和泉公告

公告号: A21-059

RN系列通用继电器规格之更改

RN2S继电器降额曲线

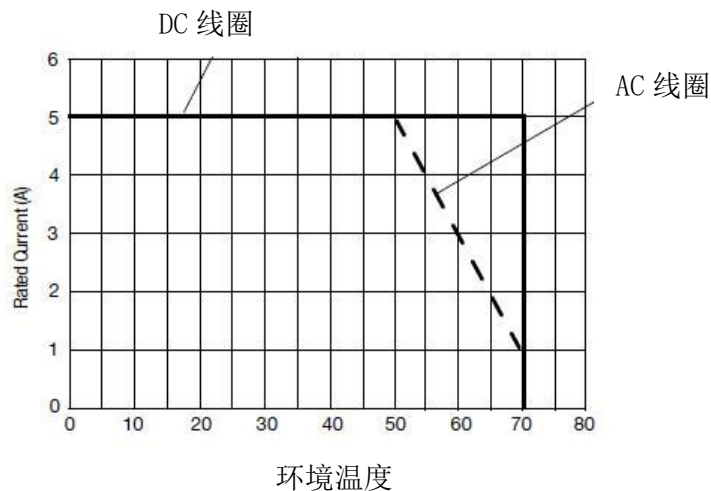
RN系列通用继电器规格书和目录中记载的工作温度将作如下更改。

更改前	更改后
RN4S	-40~+55°C (110%额定电压)	-40~+70°C (100%额定电压)
RN2S	-40~+45°C (110%额定电压)	-40~+70°C (100%额定电压)*

* 使用RN2S继电器时, 请务必参考降额曲线。
